**Avis délibéré de la mission régionale d'autorité  
environnementale sur la microcentrale hydroélectrique  
sur les ruisseaux du Cormet de Roselend, à Beaufort-sur-  
Doron (73)**

**Avis n° 2021-ARA-AP-1254**

**Avis délibéré le 25 février 2022**

Illustration 4: Emprise des travaux et des zones humides identifiées. Source : mémoire en réponse de janvier 2022.

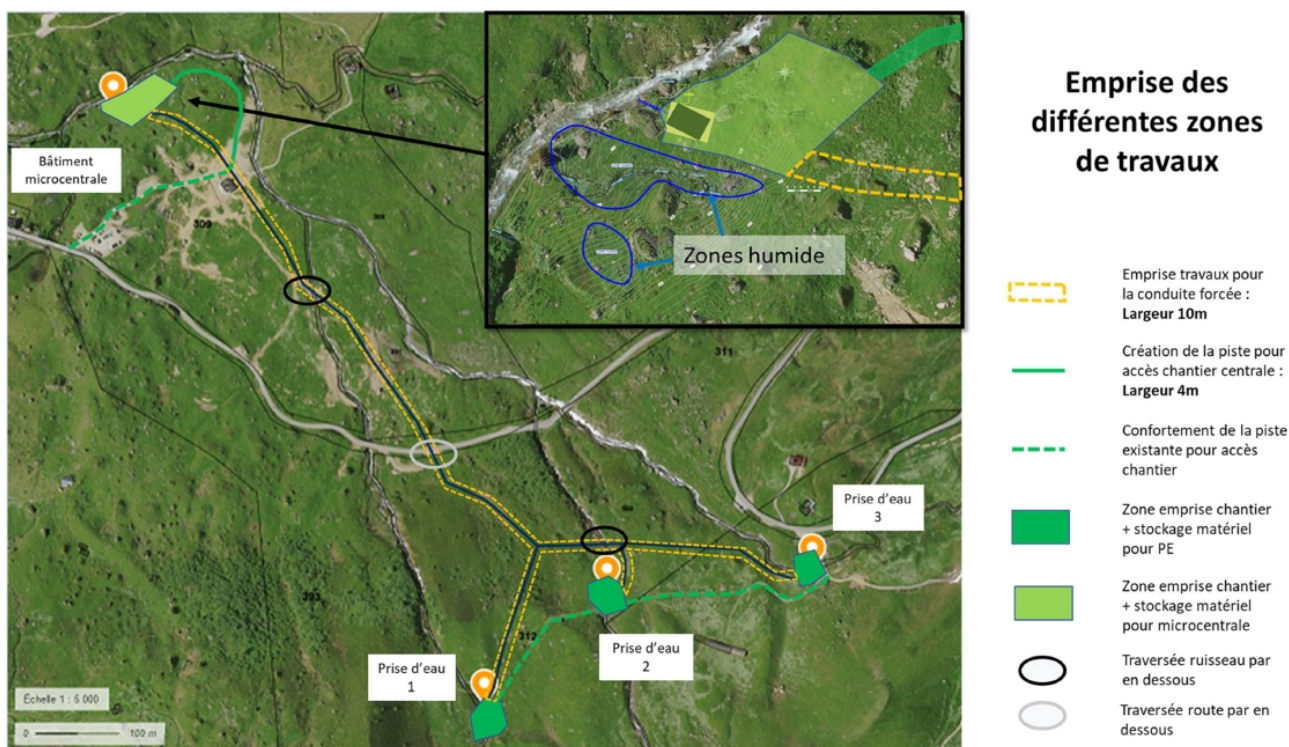
Toutefois, le dossier affirme<sup>30</sup> que « les mesures en phase travaux permettront d'éviter tout risque de drainage et de modification de fonctionnement des habitats humides ou potentiellement humides » sans les préciser et sans que les éléments fournis permettent de vérifier les termes de l'analyse.

**L'Autorité environnementale recommande de compléter le dossier par la démonstration que les mesures prises en phase travaux permettront d'éviter le drainage ou la modification du fonctionnement des zones humides situées sur le tracé des conduites forcées.**
